■ **仕様変更箇所**

■ **仕様変更時期**

SL-STBBM/SH-STBBM/SL-STCBM/SH-STCBM

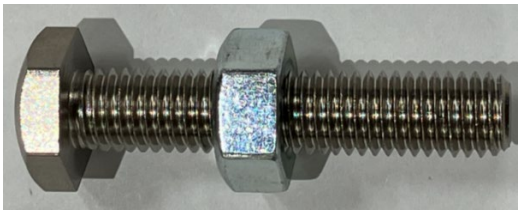
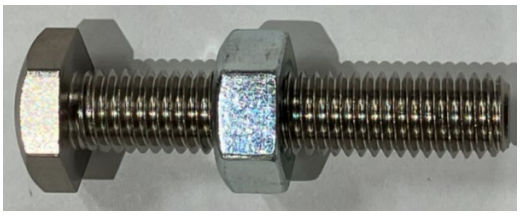
・ねじ部光沢

【変更前】無

【変更後】有

SL-STCCM/SH-STCCM/SL-STBCM/SH-STBCM

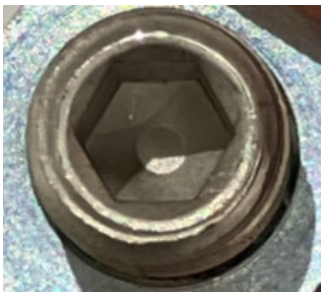
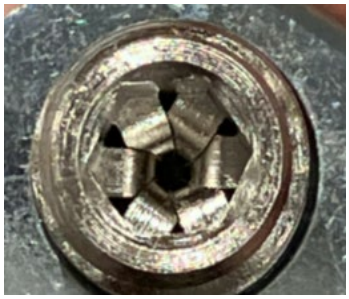
・六角穴加工

【変更前】冷間圧造

【変更後】切削加工
